dulo per la presentazione delle osservazioni per i piani/programmi/progetti sottoposti a procedimenti di valutazione ambientale di competenza statale

ID: Codice procedura (ID_VIP/ID_MATTM): 12691

“Progetto di un impianto eolico denominato “Pitigliano” ubicato nei comuni di Pitigliano (GR) e Sorano (GR) costituito da 20 (venti) aerogeneratori di potenza nominale 7,0 MW per un totale di 140,0 MW con relative opere connesse ed infrastrutture indispensabili”

TESTO DELLE OSSERVAZIONI

IMMAGINE n 5. Mappa eolici elaborata dall'Associazione Amici della Terra. La mappa evidenzia il cumulo degli impianti tra Lazio e Toscana.

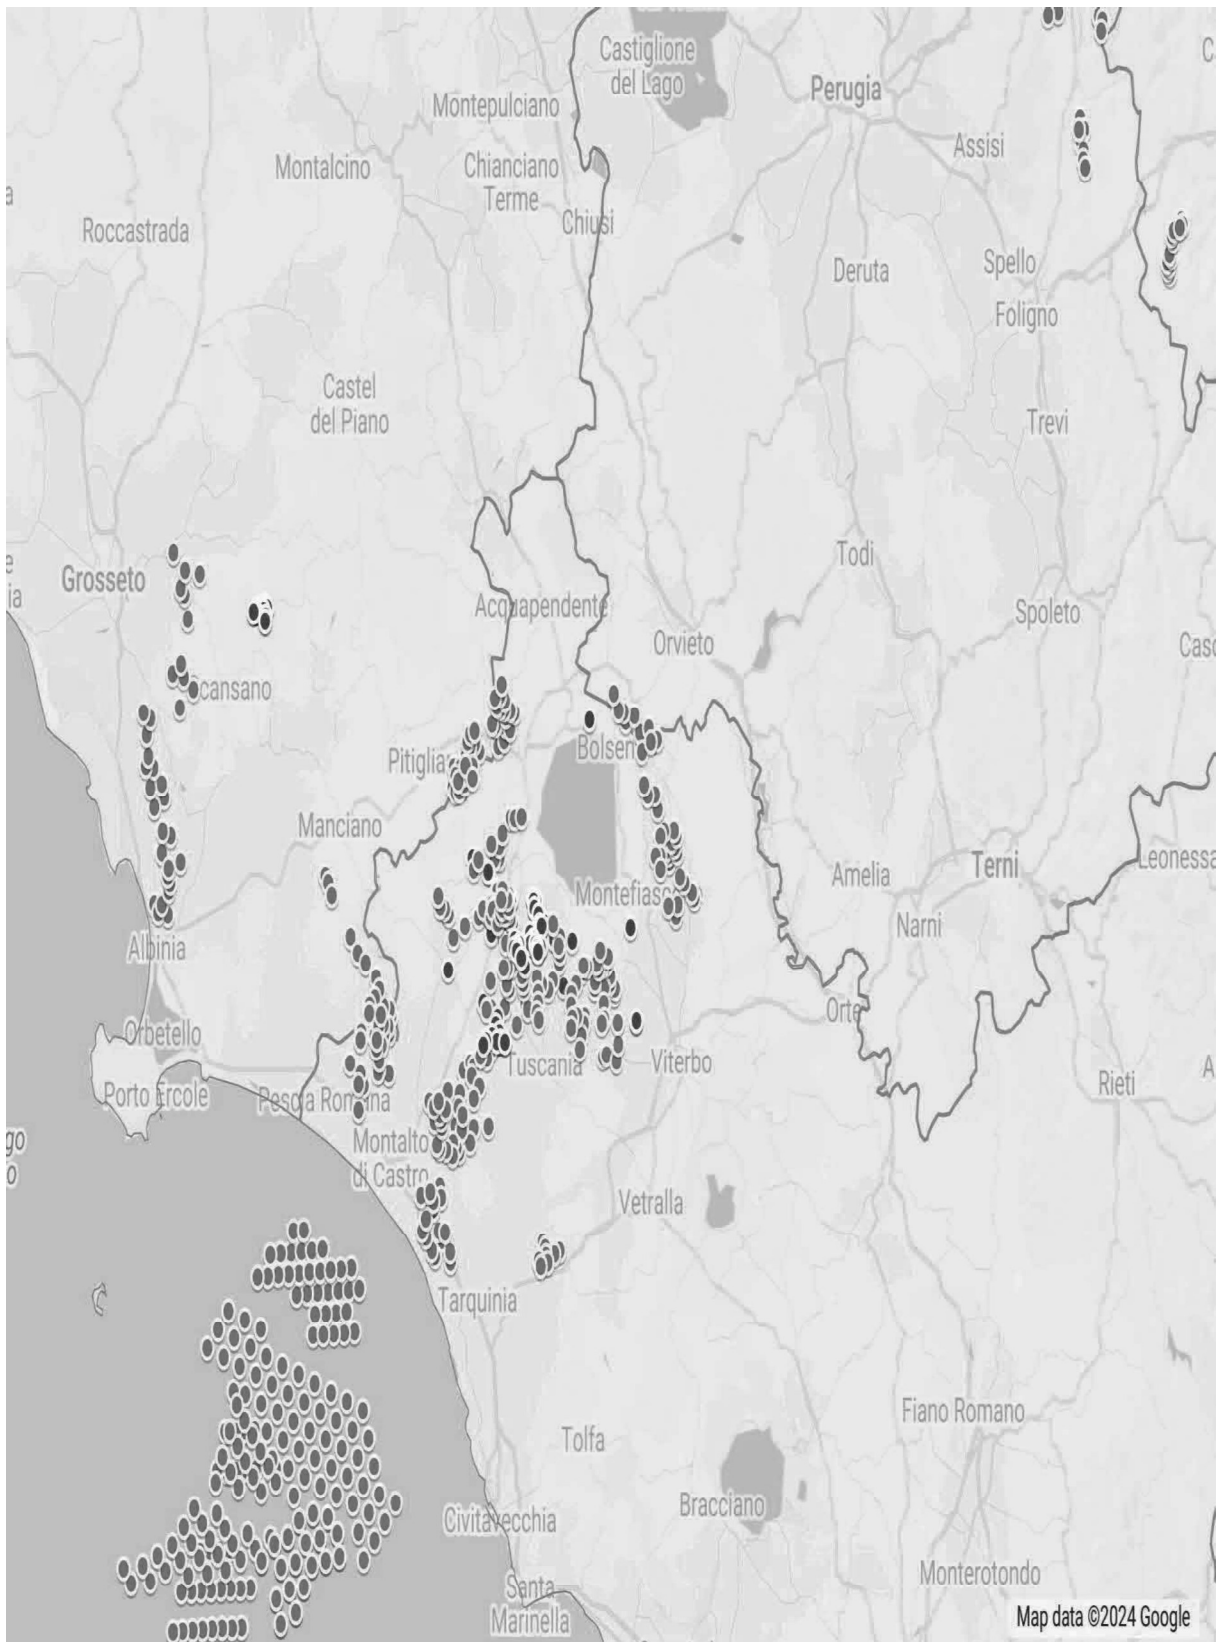
Riguardo al cumulo degli impianti FER, le mappe prodotte dalla proponente riguardano, come già evidenziato, soltanto una parte molto piccola degli impianti FER dell'area intermedia e vasta e in particolare di quelli eolici che contribuiscono a creare un notevole cumulo e la saturazione del territorio tosco laziale. Riguardo al cumulo dei soli impianti eolici si riporta la mappa dell'intervisibilità degli impianti eolici elaborata dall'Associazione nazionale “Amici della Terra”.

Se agli impianti eolici rappresentati qui sopra che non comprendono sia l'impianto eolico Pitigliano e le altre 14 pale del progetto eolico in verifica amministrativa sempre nel territorio di Pitigliano si aggiungono i migliaia di ettari (7000 fin'ora) di territorio occupato dagli impianti fotovoltaici e agrivoltaici e dalle altre tipologie appare chiaro il numero spropositato degli impianti FER nella bassa toscana e nella Tuscia.
